TMMOB MİMARLAR ODASI İZMİR ŞUBESİ
ULUSAL ÖĞRENCİ MİMARİ FİKİR PROJESİ YARIŞMASI - I
İZMİR ELEKTRİK FABRİKASI NE OLMAK İSTER?
JÜRİ DEĞERLENDİRMESİ TOPLANTI TUTANAĞI

19 sıra numaralı proje:

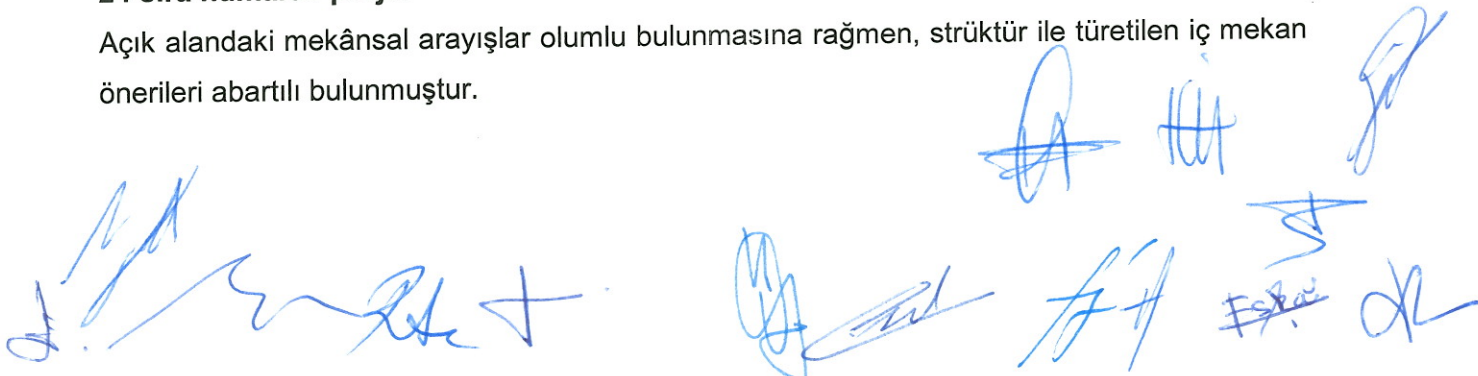
Mekanların yerleştirilme biçimleriyle mevcut yapının iç hacminde bir odak oluşturulması ve yeni öneri ile eski endüstriyel yapı arasında kurulmaya çalışılan karşıtlık ilişkisi olumlu bulunmakla birlikte, mekânsal kurgunun yeterli olgunluğa erişememesi eleştirilmiştir.

55 sıra numaralı proje:

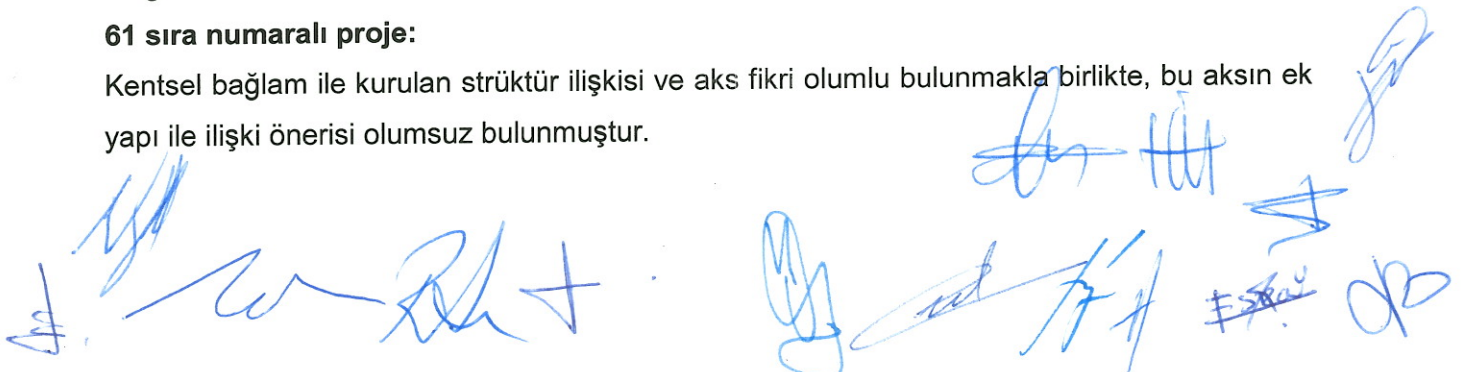
Dış mekanda oluşturulan tasarım kurgusu olumlu bulunmakla birlikte, oluşturulan kentsel önerinin iç mekanla ilişkisinin yetersiz kalması ve yeni bina önerisi eleştirilmiştir. Mekan çözümleri yetersiz görülmüştür.

77 sıra numaralı proje:

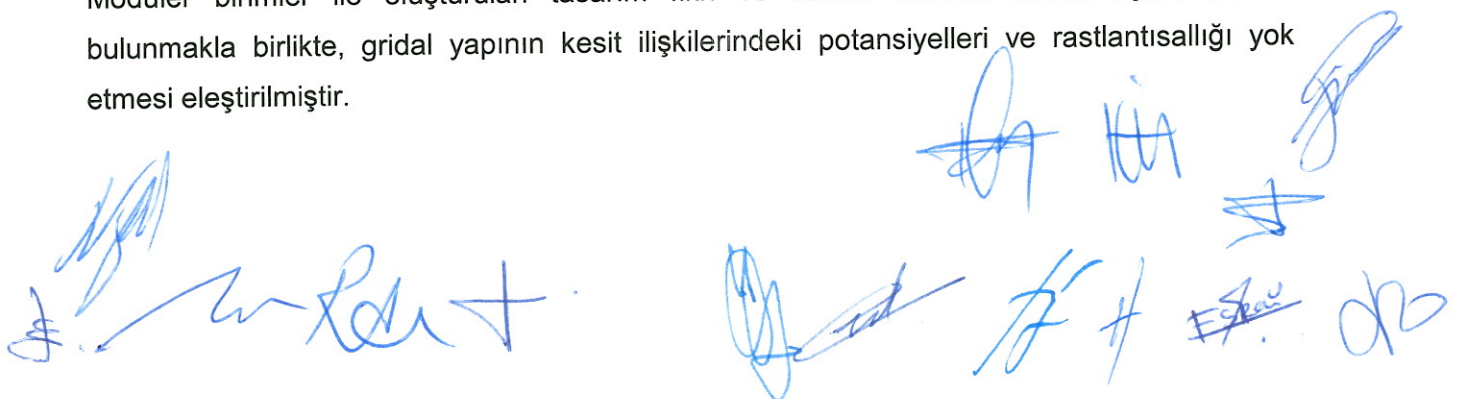
İç ve dış mekan arasında oluşturulmaya çalışılan süreklilik hissi olumlu bulunmakla birlikte, fikrin program önerisi ile ilişkilendirilememesi ve fikrin yapıda hacimsel bir karşılığının bulunmaması eleştirilmiştir.

119 sıra numaralı proje:

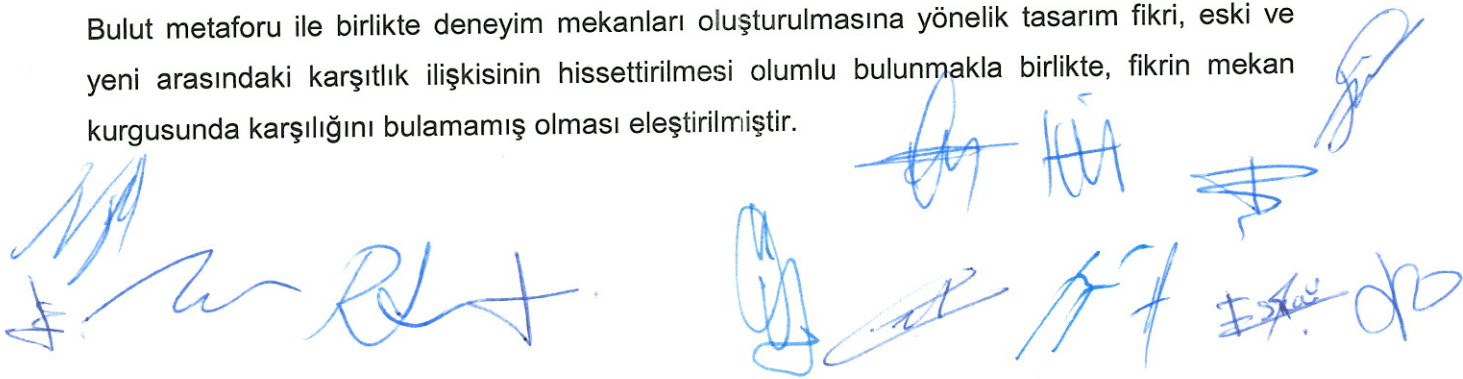
Yapı elemanı istifiyle mevcut yapıyı tekrar tarif etme tavrı olumlu bulunmakla birlikte, bu fikrin mevcut yapının hacmine etkisi ve mekanda bütüne katkısının yetersiz kalması eleştirilmiştir.
